Muzeum Regionalne w Siedlcach

Siedlce, dnia 22 kwietnia 2022 r.

Dotyczy postępowania prowadzonego w trybie podstawowym zgodnie z art. 275 pkt 1 ustawy z dnia 11 września 2019 r. - Prawo zamówień publicznych (Dz. U. z 2021 r. poz. 1129, z późn. zm.) pn. „Rewaloryzacja stawu wraz z otoczeniem na terenie parku przy Muzeum Ziemiaństwa w Dąbrowie”

Rysunek poglądowy

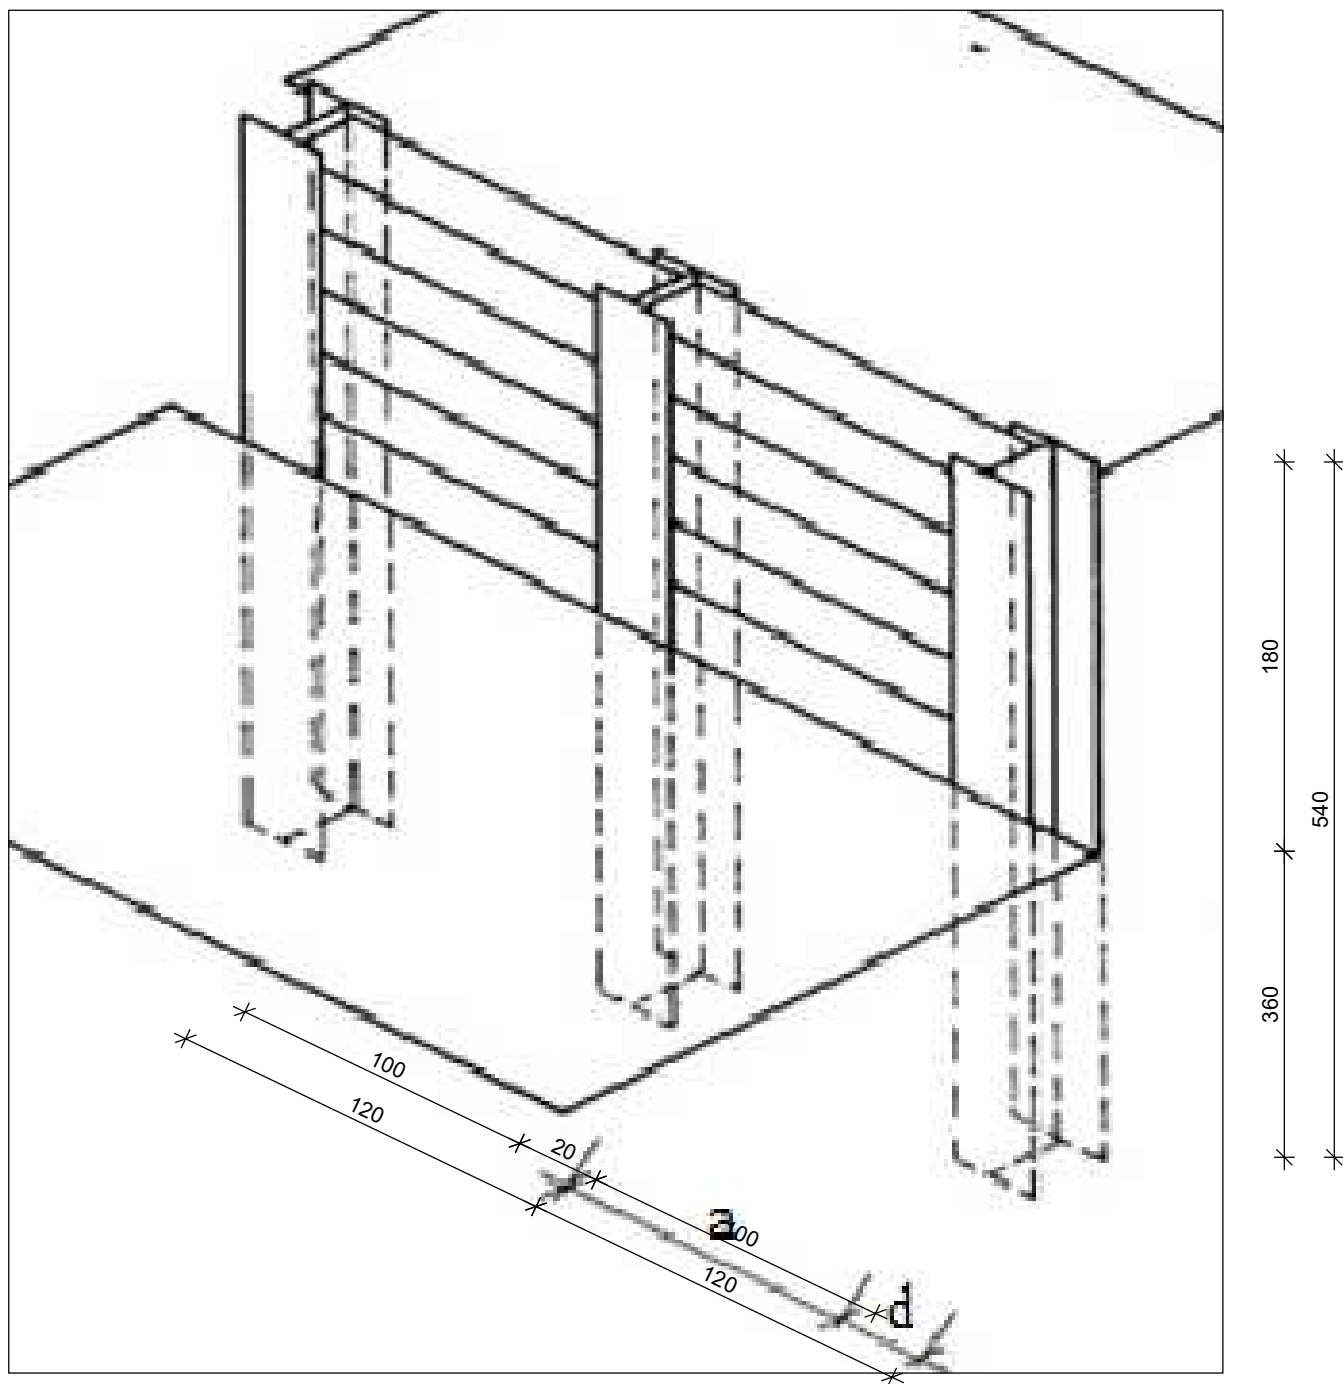
Pytanie nr 4. Prosimy o udostępnienie rysunku wykonawczego przebudowy istniejących mniczków oraz podanie następujących szczegółów technicznych:

- sposób rozbiórki elementów istniejących urządzeń (leżak) – wykop czy metoda bezwykopowa (np. metoda krakingu);
- jeżeli przewidziano metodę wykopu - czy Zamawiający dysponuje odpowiednimi uzgodnieniami na prowadzenie robót w pasie drogowym, w tym zgodą na rozbiórkę nowo wykonanej nawierzchni asfaltowej pod leżakiem mniczka doprowadzającym wodę do stawu oraz Projektem Organizacji Ruchu?
- rodzaj materiału leżaka mniczka (rurociąg mniczka, określony w przedmiarze jako „przepust wałowy o śr. 800 mm”);
- rodzaj konstrukcji oraz umocnienia wlotu i wylotu leżaka mniczka;
- sposób połączenia stojaku mniczka, o podanych wymiarach: 2,5 m wysokości, 0,60 m szerokości, z leżakiem o śr. 800 mm - czy ma być redukcja średnicy rurociągu?

Wyjaśnienie zamawiającego: W trakcie przebudowy mniczków przebudowę leżaków należy wykonać w wykopie. Zamawiający jako inwestor wystąpi o niezbędne uzgodnienia do właściwych organów. Wykonawca przygotowuje projekt tymczasowej organizacji ruchu niezbędny do tymczasowego zamknięcia drogi na czas robót. Należy zastosować rury z kręgów betonowych o średnicy 60 cm. Rysunek w załączeniu.

Schemat odwodnienia liniowego

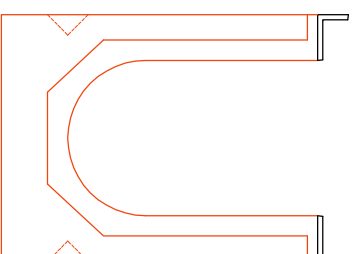
Pytanie nr 7 Prosimy o udostępnienie rysunku wykonawczego odwodnienia liniowego oraz podanie następujących szczegółów technicznych:

- wymiary i rodzaj rusztu;
- wymiaru korytek szerokość i wysokość.

Wyjaśnienie zamawiającego: Przy odwodnieniu liniowym należy zastosować ruszt o szer. 15 cm, żeliwny, wysokość wewnętrzna koryta min. 15cm. Rysunek w załączeniu.

Zbrojenie przyczółka kładki

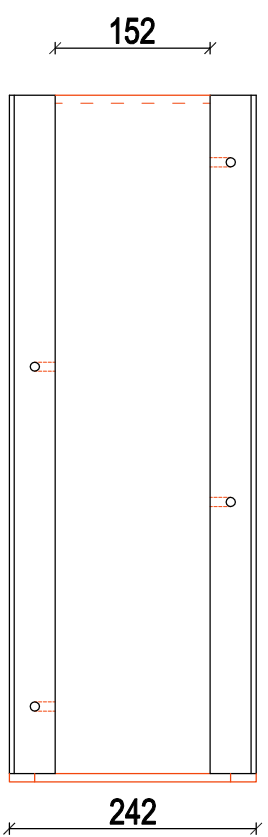
Pytanie nr 8. Prosimy o udostępnienie rysunku konstrukcyjnego zbrojenia fundamentów mostków drewnianych o konstrukcji stalowo-drewnianej oraz wskazanie klasy betonu i rodzaju stali prętów zbrojeniowych.

Wyjaśnienie zamawiającego: Należy zastosować beton B25 W8, stal A-IIIIN (B 500SP). Rysunek w załączeniu.
